**Oggetto: [ID: 9748] Procedura di Valutazione di Impatto Ambientale ai sensi dell'art.23 del D.Lgs.152/2006 relativa al parco agrivoltaico, della potenza di 60,58 MW e delle relative opere di connessione alla RTN, da realizzarsi nel Comune di Poggio Imperiale (FG), in località Zancardi, e nel Comune di Apricena (FG).**

**Proponente: ERG SOLAR HOLDING S.r.l.**

**Controdeduzioni al parere del Ministero della Cultura con nota prot. n. MIC|MIC SS-PNRR|29/02/2024|0007238-P (prot. MASE 0039724.29-02-2024).**

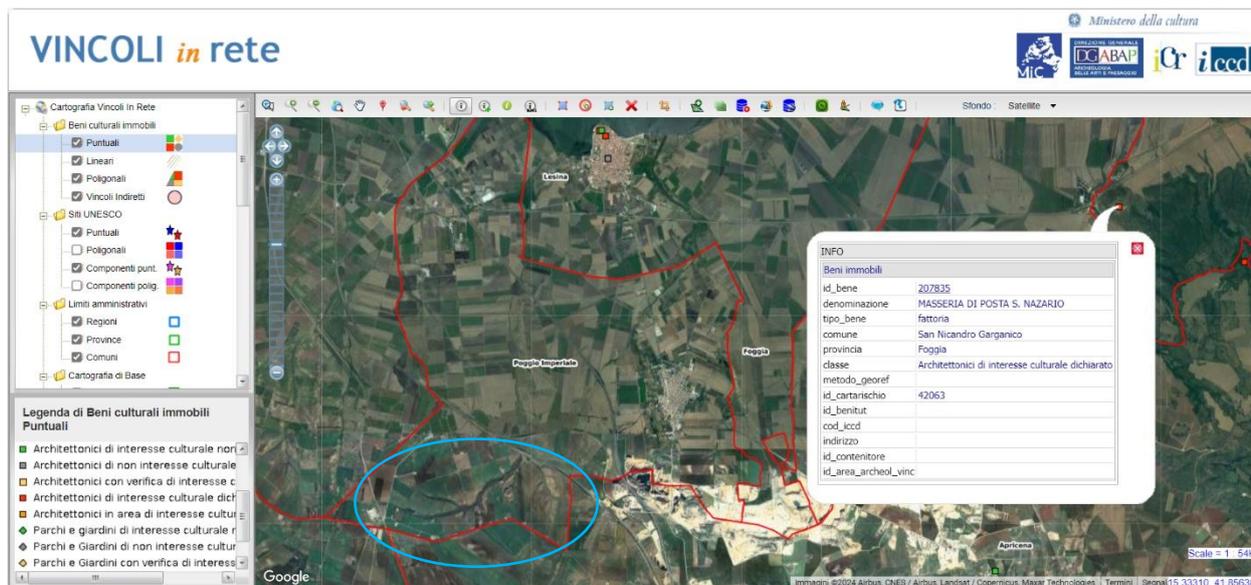
Al riguardo, si segnala che il bene (“San Nazzario”) che il MIC colloca erroneamente a 245 mt dal campo agrovoltico è in **realtà localizzato a più di 9 km** da quest'ultimo.

Dalla cartografia presente sul sito “Vincoli in Rete”, realizzato dall'Istituto Superiore per la Conservazione ed il Restauro – MIBACT, si evince che nei pressi dell'area oggetto di intervento non vi è alcun bene culturale dichiarato denominato “San Nazzario” e che l'unico bene recante tale denominazione, ossia Masseria di Posta San Nazzario, è collocato, come detto, a circa 9 km dall'area interessata dall'impianto agrivoltico.

Si riporta, di seguito, uno screenshot tratto dal portale cartografico “Vincoli in Rete” nel quale è indicato il bene denominato Masseria di Posta San Nazzario e, all'interno dell'ovale di colore azzurro, l'area in cui è prevista la realizzazione dell'impianto in argomento.
